Ente Gestore della  
Riserva Naturale Orientata  
SALINE di TRAPANI e PACECO

**Oggetto:** ditta **I.G.M. Distribuzione SPA** - *Progetto per la riqualificazione di un capannone industriale sito in via Dorsale Z.I.R., Zona Industriale comun e di Trapani da destinare all'attività di trasporto e logistica.* cod. pratica 04877340879-27062022-1821 - Segnalazione Certificata Inizio Attività (art. 22, d.P.R. 6 giugno 2001, n. 380 - art. 19, 19- bis l. 7 agosto 1990, n. 241 – artt. 5, 6 e 7, d.P.R. 7 settembre 2010, n. 160 - Richiesta di parere preliminare ai sensi del Punto 6 del citato D.A. 36/2022 **Livello II – Valutazione Appropriata - Carenza documentale - Parere interlocutorio negativo.**

**Si esprime parere interlocutorio negativo per carenza documentale sia in relazione alla documentazione progettuale che al contenuto della "Valutazione Appropriata".**

Si riporta a seguire screen shot del file "*sub\_16884340148299701170\_04877340879-27062022-1821.014* – Elaborato: **IMPIANTO SMALTIMENTO ACQUE REFLUE ESISTENTE DA RIQUALIFICARE**"

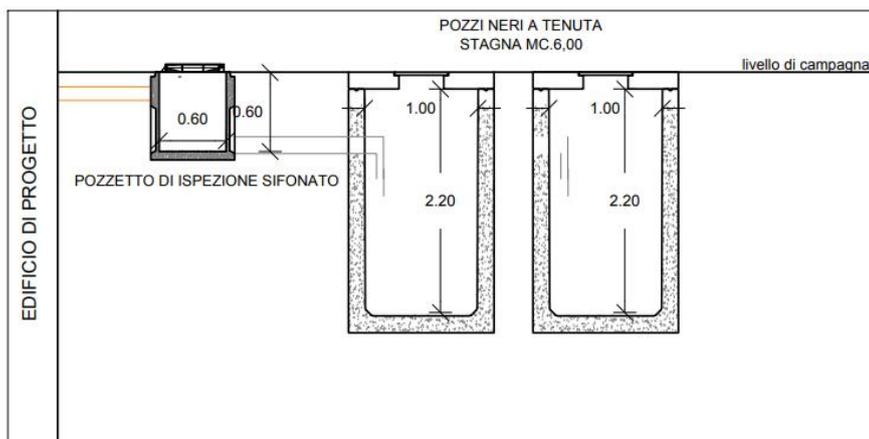
Si rileva dalla documentazione tecnica di cui alla prima istanza, in merito ai già esistenti pozzi a tenuta stagna sui quali si prevederebbe di intervenire, **la profondità di 2.20 mt, ovvero, al di sotto del livello di falda indicato** ma nella "Valutazione Appropriata" c'è un generico riferimento senza alcun approfondimento rispetto a questo aspetto.

In alto, screen shot parziale di tavola 11 (file *sub\_12490875313023567743\_04877340879-27062022-1821.013 tav 11 elaborato*).

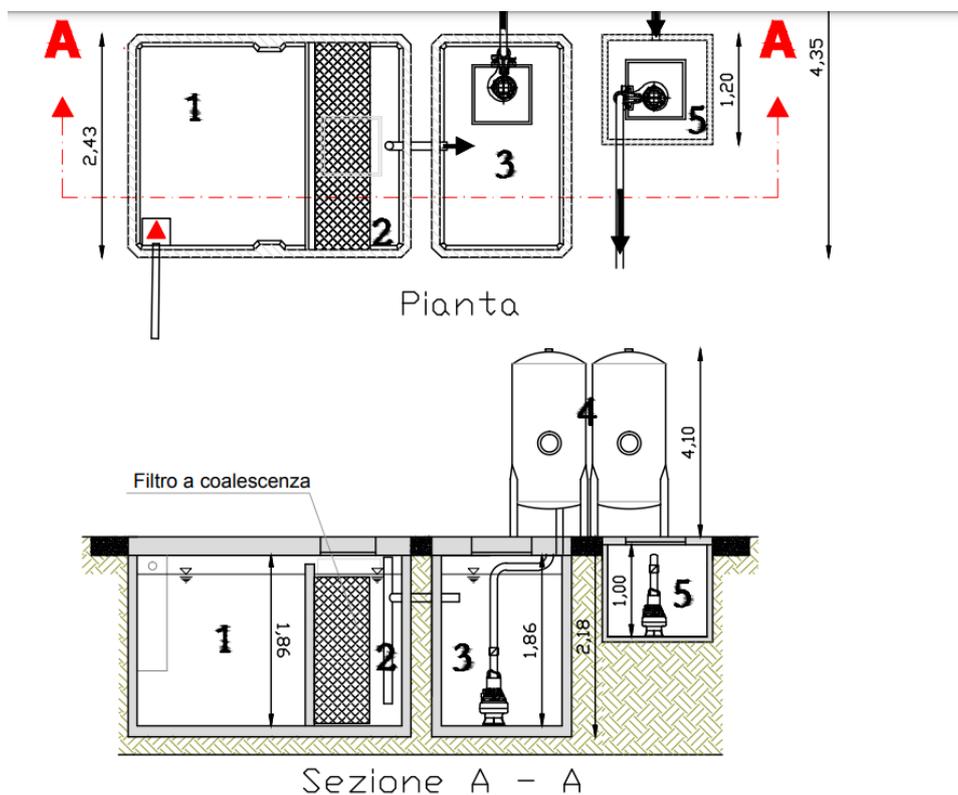
Si riscontrano informazioni solo nella Tavola 11 *Impianto Trattamento Acque Prima Pioggia Interrato* "file "sub\_12490 875313023567743\_04877340879-27062022-1821.013" dove si riporta (vedasi screen shot parziale riportato a seguire) l'indicazione della profondità delle vasche di 1,86 metri senza ulteriori dettagli costruttivi anche per la fase cantieristica.

Si rileva che se presumibilmente la profondità sarebbe di 1,86 metri, non risultano nella valutazione appropriata le informazioni tecniche dettagliate né analisi, ma è evidente per la collocazione gli scavi sarebbero ad una profondità maggiore rispetto alle dimensioni strutturali delle vasche indicate. Non vi è inoltre correlazione con la relazione idrogeologica (non pervenuta).
